SS 16 ADRIATICA - VARIANTE DI ANCONA
 Ampliamento da 2 a 4 corsie da Falconara a Baraccola
 1° Lotto: Tratto Falconara - Torrette (svincoli inclusi)

PROGETTO ESECUTIVO

Riscontro note istruttorie
Relazione di Riscontro

CODICE PROGETTO			NOME FILE	REVISIONE	SCALA:
PROGETTO	LIV. PROG.	N. PROG.	T01-IA03-AMB-RE01-A		
DPAN02	E	1801	CODICE ELAB. T01IA03AMBRE01	A	-
A	Emissione a seguito di parere istruttorio n. 17500 del 08/07/2019		09/09/2019	G.Strani	A.Bracchini N.Granieri
REV.	DESCRIZIONE		DATA	REDATTO	VERIFICATO APPROVATO

Ricettori aree sviluppo urbanistico Falconara R500-R506

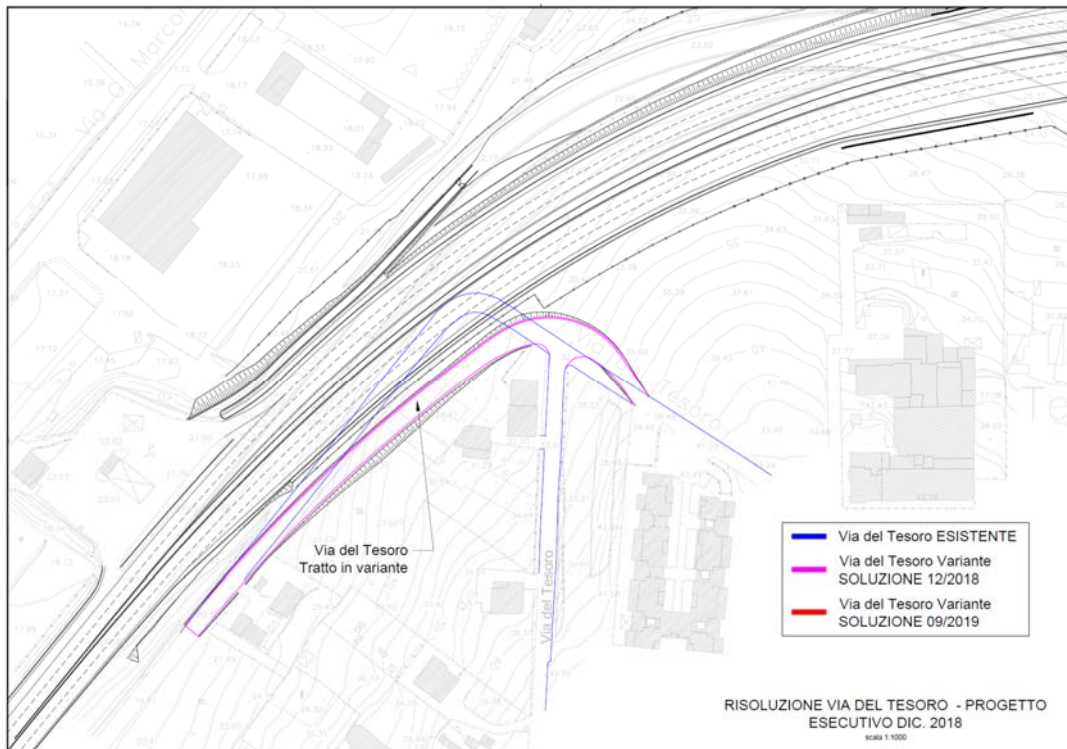
- verificare se tra i recettori acustici in prossimità del raccordo tra SS76 e SS16 siano state considerate le aree edificabili della zona di via del Tesoro, ai sensi del DPR 142/2004,
- rivedere, al fine di migliorarne la sicurezza, il raccordo per il ripristino della viabilità in via del Tesoro, interrotto dalla variante in esame;
- produrre una relazione nella quale venga chiarito lo stato di recepimento delle prescrizioni contenute nel Decreto della Regione Marche n. 46 del 15/04/2014;
- rispondere alle osservazioni fornite dal Dip. ARPAM di Ancona con nota del 02/07/2019, allegata alla presente.

- Esaminato il PRG vigente del Comune di Falconara, sono state identificate le aree di possibile sviluppo urbanistico; tali aree sono state censite come ricettori con numerazione progressiva da R500 a R506. Sono stati valutati, mediante software specifico, i valori acustici nelle varie fasi del progetto e le eventuali opere di mitigazione. Sono stati aggiornati gli elaborati di studio acustico e schede censimento ricettori.

Variante via del Tesoro Soluzione Dicembre 2018

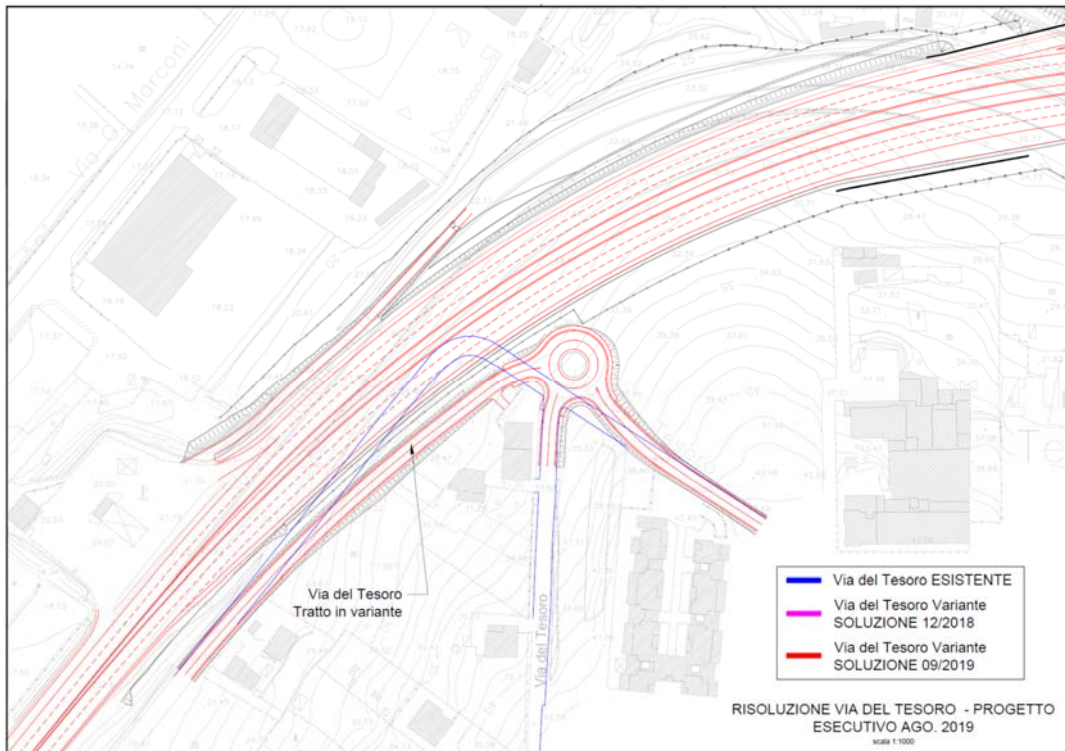
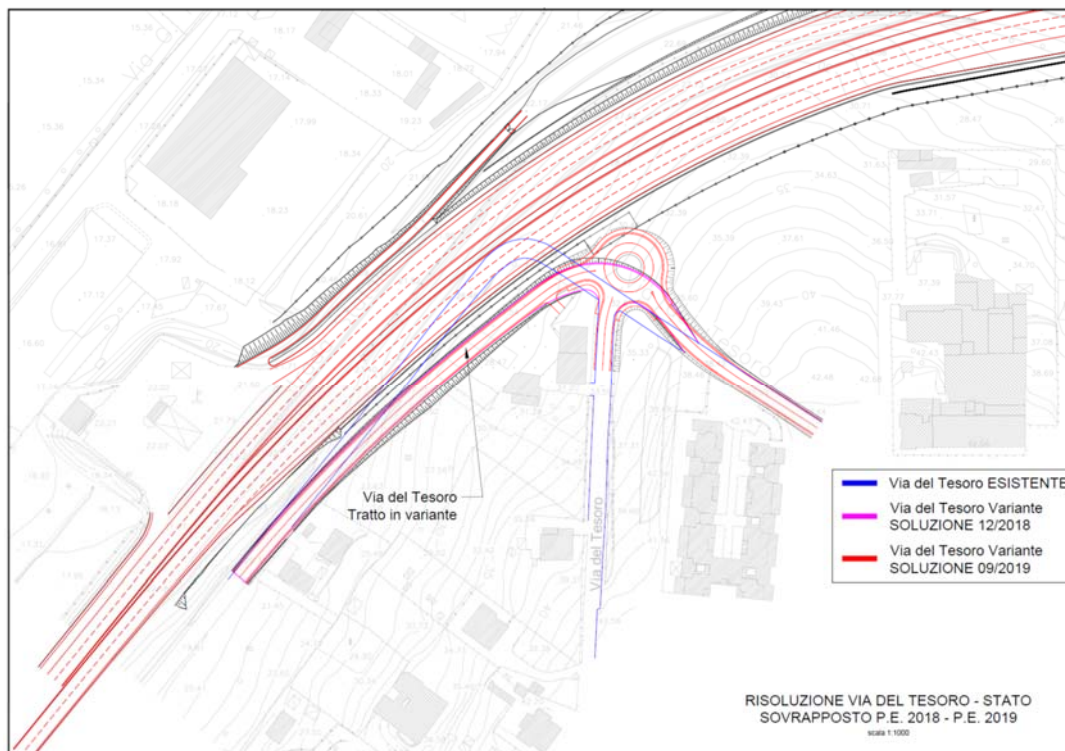
- A seguito della richiesta del Comune di Falconara, pervenuta in sede di seduta del tavolo tecnico del 18/06/2019, è stato rivisto il raccordo del tratto in variante con la viabilità esistente, è stata inoltre inserita una rotatoria per consentire l'ingresso nella proprietà privata in prossimità della curva con una maggiore sicurezza, tale problematica è emersa in sede di Conferenza di Servizi tenutasi in data 16/07/2019. L'introduzione della rotatoria consente non solo un accesso in sicurezza alla proprietà privata situata all'interno della nuova curva, una riduzione della velocità di percorrenza della curva, ma anche una maggiore visibilità per coloro che percorrono la strada o devono immettersi nella diramazione della stessa Via del Tesoro. Tale soluzione è stata inviata al Comune di Falconara per mezzo pec il 03/09/2019 con numero registro P.0495203. Di seguito si riportano tre stralci planimetrici, il primo individua la soluzione adottato nel progetto esecutivo datato Dicembre 2018, il secondo la nuova soluzione con la rivisitazione del raccordo del nuovo tratto con l'esistente e con l'introduzione della rotatoria. Il terzo rappresenta la sovrapposizione delle due soluzioni.

Esempio propagazione CO zona curva Falconara

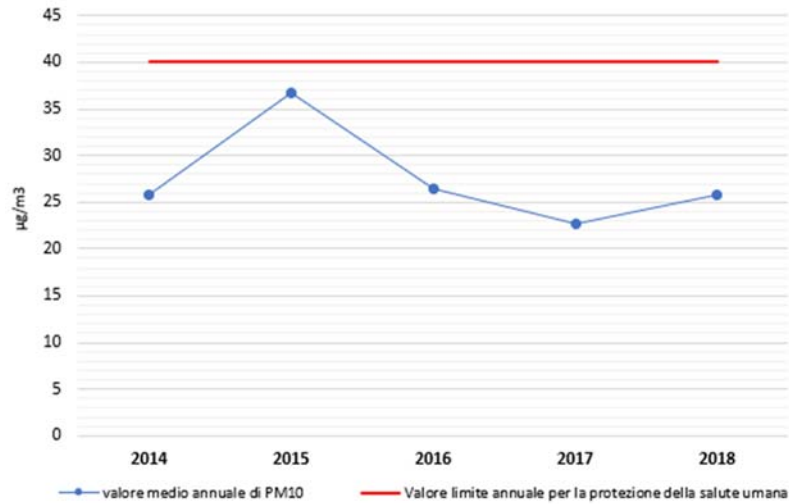
1. Fornire il campo anemologico dell'area in esame.
2. Individuare i recettori prossimi alle aree di cantiere, indicarne le distanze dai cantieri stessi e riportarli su cartina orientata.
3. Indicare su cartina orientata il campo anemologico del sito e tutti i recettori individuati.
4. Caratterizzare, la qualità dell'aria ante-operam per gli inquinanti ritenuti caratteristici, per un periodo statisticamente significativo ai sensi del D.lgs. n. 155/2010 e ss.mm.ii., secondo i periodi di mediazione normati.

Media annuale PM₁₀ zona Falconara

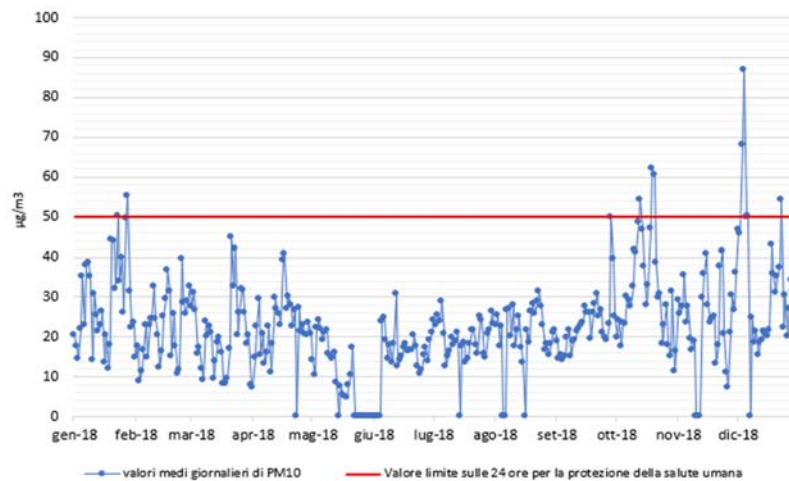
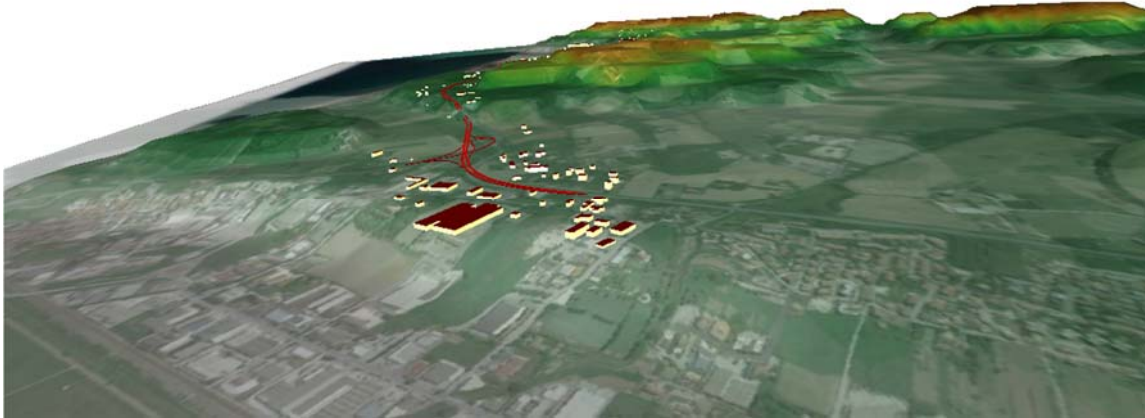
Poiché tali misure sono riferite ad un periodo inferiore rispetto a quello statisticamente significativo individuato dal D.Lgs. n. 155/2010 e ss.mm.ii., il proponente avrebbe dovuto comparare i risultati della campagna con quelli della rete fissa, e valutare quindi almeno un anno di misure. Sarebbe stato inoltre opportuno utilizzare dati più recenti.

Qualità dell'aria "ante-operam": Per una corretta ed esaustiva analisi della qualità dell'aria ante operam, sono stati reperiti dati sulla qualità dell'aria 2018 (intera base dati annuale) da centraline ARPAM nella zona svincolo Falconara; base dati utilizzata per la relazione di impatto atmosferico. Nelle figure seguenti si riportano a titolo di esempio alcuni parametri base dei dati utilizzati.

Ricettori aree sviluppo urbanistico Falconara R500-R506

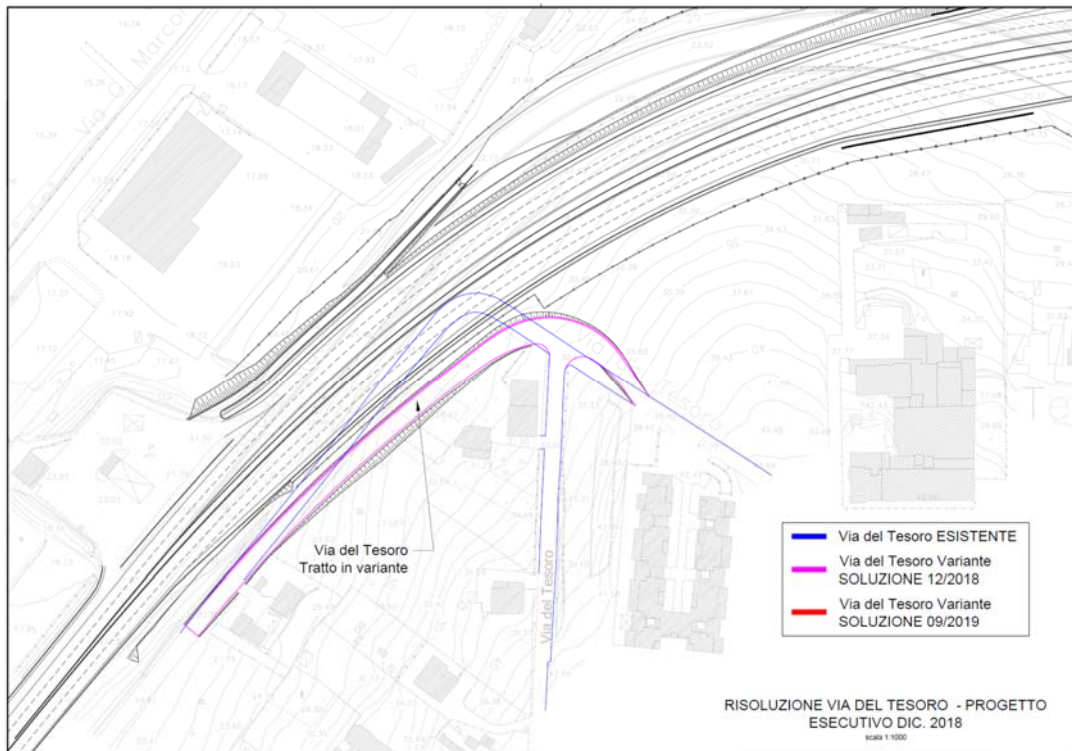
- che l'ANAS verifichi la necessità di considerare ulteriori ricettori e comunque di esplicitare se il più recente dimensionamento delle barriere acustiche proposte sia sufficiente a garantire il rispetto dei limiti assoluti di immissione per la rumorosità prodotta dall'infrastruttura stradale di tipo C1 in questione, a 4 metri di altezza rispetto al piano campagna, anche in quei terreni edificabili ricadenti nella fascia di pertinenza acustica (di ampiezza pari ai 250 metri) propria delle strade di tipo C1 come da tab.1 dell'Allegato 1 al D.P.R.142/2004; in caso ciò non fosse verificato è necessario un aggiornamento del dimensionamento delle barriere acustiche finora proposte.
